Mission régionale d'autorité environnementale  
**Grand Est**

**Avis délibéré sur le projet d'exploitation  
du parc éolien de Bonnacourt-Chauffourt  
à Bonnacourt et Chauffourt (52)  
porté par la société Boralex Bonnacourt-Chauffourt SARL**

n°MRAe 2022APGE109

Nom du pétitionnaire	Société Boralex Bonnacourt-Chauffourt SARL
Communes	Bonnacourt, Chauffourt
Département	Haute-Marne (52)
Objet de la demande	Demande d'autorisation environnementale de construire et d'exploiter un parc éolien de 6 aérogénérateurs et 2 postes de livraison.
Date de saisine de l'Autorité environnementale	01/08/22

**Plan de situation et d'implantation des 6 éoliennes projetées**

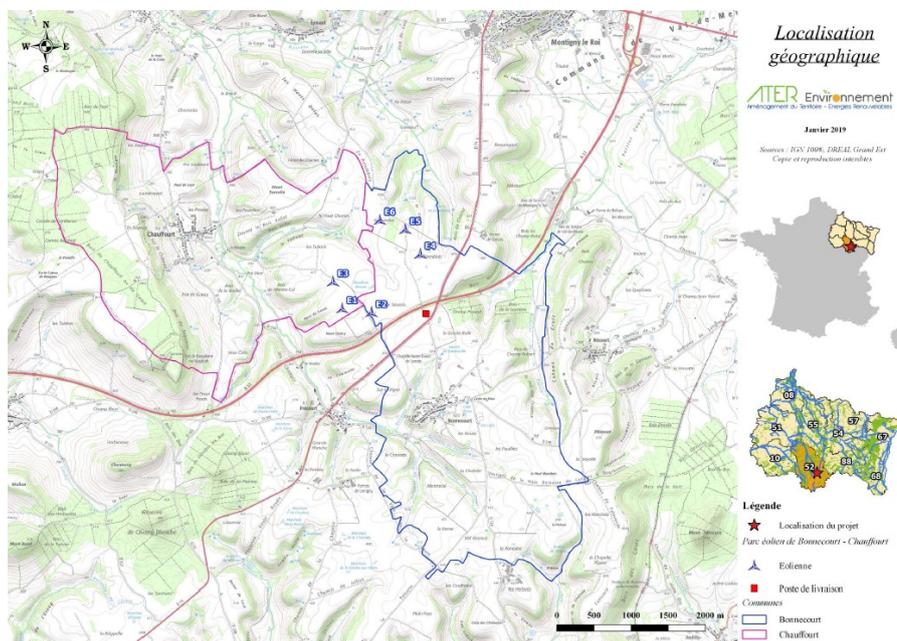
Alors que les recommandations du schéma régional de l'éolien (SRE) Champagne Ardenne<sup>10</sup> et du document Eurobats<sup>11</sup> font état d'un éloignement minimal entre éoliennes et lisières boisées ou haies de 200 mètres en bout de pale, le dossier fait état d'éloignements très inférieurs dont 2 éoliennes (E5 et E6) sont situés à moins de 100 m de boisements en bout de pales.

**L'Ae recommande au pétitionnaire de proposer une implantation de ses éoliennes à plus de 200 m en bout de pale de toute lisière boisée ou haie.**

L'Ae constate que parmi les 4 variantes envisagées pour le projet, toutes sont implantées perpendiculairement au sens général sud-ouest/nord-est de la migration de l'avifaune.

**Elle déplore cette situation et ne peut que recommander au pétitionnaire d'étudier une variante respectant un alignement parallèle aux couloirs migratoires.**
